ASSESSORIA TÉCNICA À IP – INFRAESTRUTURAS DE PORTUGAL, S.A. PARA A CONCLUSÃO DO EMPREENDIMENTO DO TÚNEL DO MARÃO NO ÂMBITO DOS EQUIPAMENTOS E SISTEMAS DE SEGURANÇA

Relatório de síntese do acompanhamento da execução

RELATÓRIO 299/2016 – **CIC/NSEM**

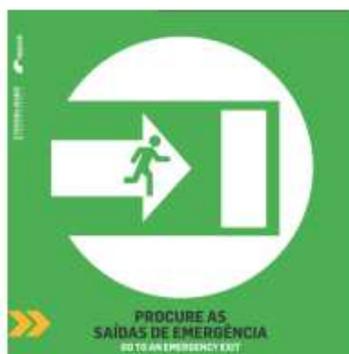
3. A imagem utilizada para instruir os condutores no sentido de, em caso de incêndio noutra viatura à sua frente, pararem as suas viaturas mantendo a distância de segurança de 100 m entre elas e fugindo da galeria sinistrada afigura-se conter os elementos informativos necessários. No entanto, julga-se que ainda poderá ser simplificada e deve ser melhorada. Nesse sentido, o grafismo da fuga das pessoas deve apresentar inequivocamente ambos os indivíduos a correrem para a direita, transmitindo a ideia de afastamento do local do incêndio no sentido contrário ao sentido do tráfego. Note-se que, ao contrário, no sentido da circulação dos veículos, é para onde o fumo do incêndio será encaminhado pelo sistema de desenfumagem.

o condutor do camião a fugir no sentido contrário ao do movimento dos veículos (afastando-se da zona do incêndio no sentido correto). Embora exista a representação duma família que foge da sua viatura movimentando-se no sentido do trânsito, esta diz respeito a utentes que se estão a mover na zona segura – isto é, na zona que fica a montante do local do incêndio – em direção à saída de emergência mais próxima. Todavia, considera-se que o folheto do Túnel do Marão apresenta uma clara melhoria na mensagem a transmitir ao mostrar o ocupante do veículo não sinistrado a afastar-se também do local do incêndio, pelo que se deve manter.

No que respeita à legenda em português utilizada no folheto do Túnel do Marão a frase

"ABANDONE O LOCAL" é menos adequada do que a sua versão em inglês "LEAVE THE VEHICLE". No caso presente considera-se vantajoso que a frase "ABANDONE O LOCAL" seja substituída por "ABANDONE A VIATURA". Não só é mais explícita quanto ao que se pretende que os utentes façam (abandonar a viatura e auto-salvar-se) como vinca a decisão que mais resistência oferece no espírito dos condutores: a necessidade de abandonarem a sua viatura, sentida como um local seguro, e procurarem salvamento, esquecendo os bens que deixam para trás.

No que respeita à distância de segurança pensa-se que a figura do folheto do Túnel do Marão poderá ser melhorada se o sinal de proibição que impõe a distância mínima de 100m entre viaturas for alinhado entre os dois veículos da imagem como acontece no folheto francês.

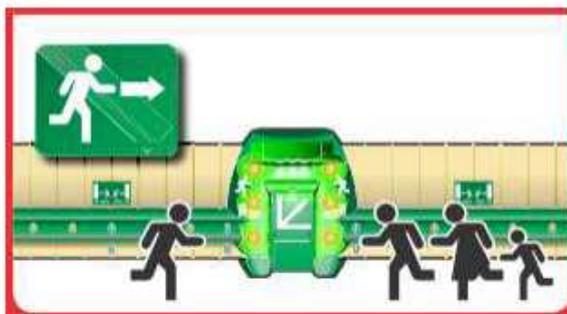
4. A imagem utilizada no "Folheto desdobrável de segurança" do Túnel do Marão para instruir os utentes para procurarem uma saída de emergência afigura-se satisfatória embora se considere que a mesma podia ser mais rica de informação útil para o utente em fuga.

A solução adotada no folheto do Túnel de Frejus para esta figura acrescenta uma representação simplificada das portas que efetivamente existem no túnel associada ao símbolo de saída de emergência. Embora a versão desta imagem do folheto do Túnel do Marão seja aceitável ver-se-ia com agrado a introdução deste tipo de melhoria.
